川内原子力発電所 1, 2号炉
運転期間延長認可申請
(審査会合における指摘事項の回答)

2023年 5月15日
九州電力株式会社

審査会合における指摘事項の回答

図 抽出方法の違いによる微小信号の抽出イメージ

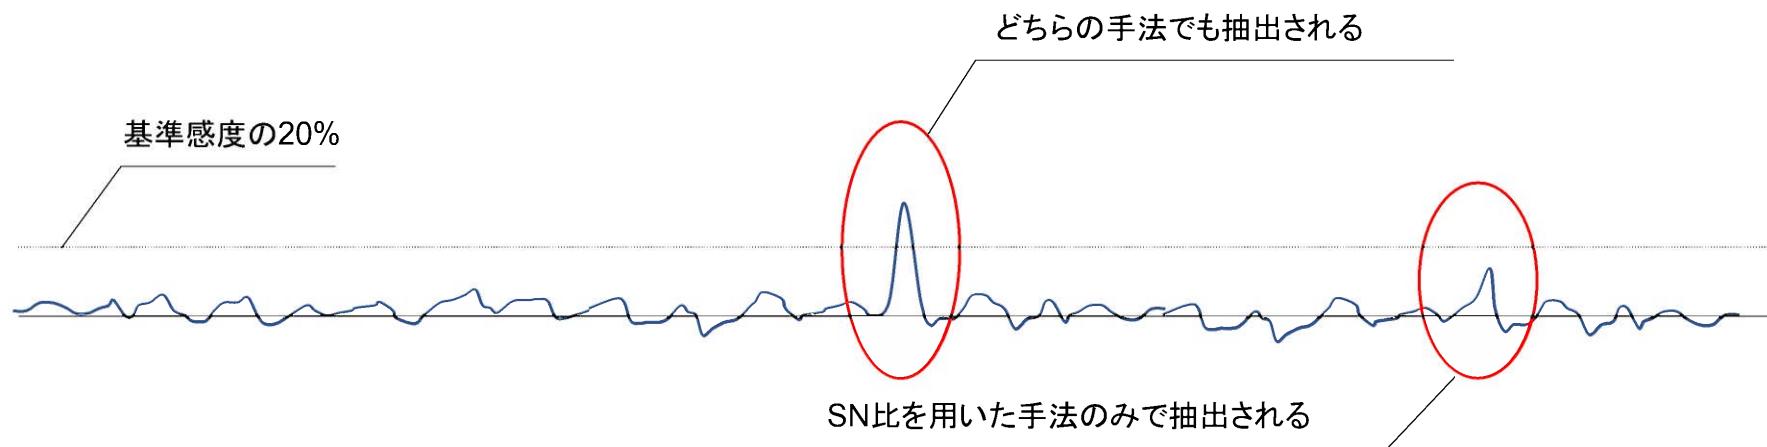
1 – 2 ノズルコーナー部ECTについて(続き)

- ・一方、SN比を抽出基準とした場合、評価対象箇所のノイズ状況に応じて信号を抽出できる。
- ・ノイズ信号レベルが大きい場合には、欠陥により発生する信号は急峻な信号分布として現れる特徴があり、また、仮に欠陥による微小指示信号があり、ノイズ信号で確認しづらい場合でも、リサージュ波形を対象範囲全体に対して順に確認していく、ノイズ成分と欠陥成分の位相角の違いにより、ノイズ成分への欠陥成分の複合有無を確認することで欠陥波形をノイズ波形と識別し、欠陥指示か否かを総合的に判断する。また、ノイズ信号レベルが小さい場合には微小指示信号を見逃すことないと考えられる。

改善後の点検状況（試運用の実施状況）

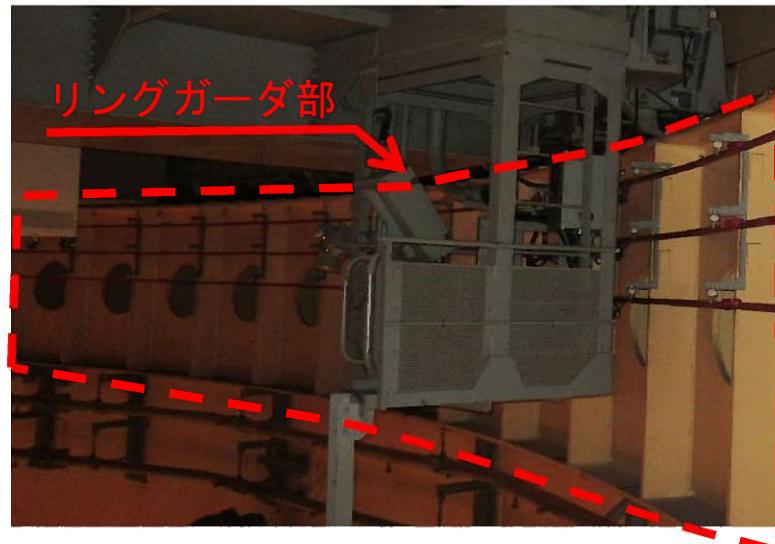
1号炉のリングガーダ部の鋼板に劣化が確認されたことを受け、以下の点検方法にて改善することを検討し、1号炉の第27回定期事業者検査にて試運用を実施した。その結果、リングガーダ部の鋼板の点検方法の確認ができたため、次の定期事業者検査より本運用とする。

- ・ リングガーダ内部を覗き込むことができる体勢を確保した上で、照度を確保し、直接目視による点検を毎定検実施する。
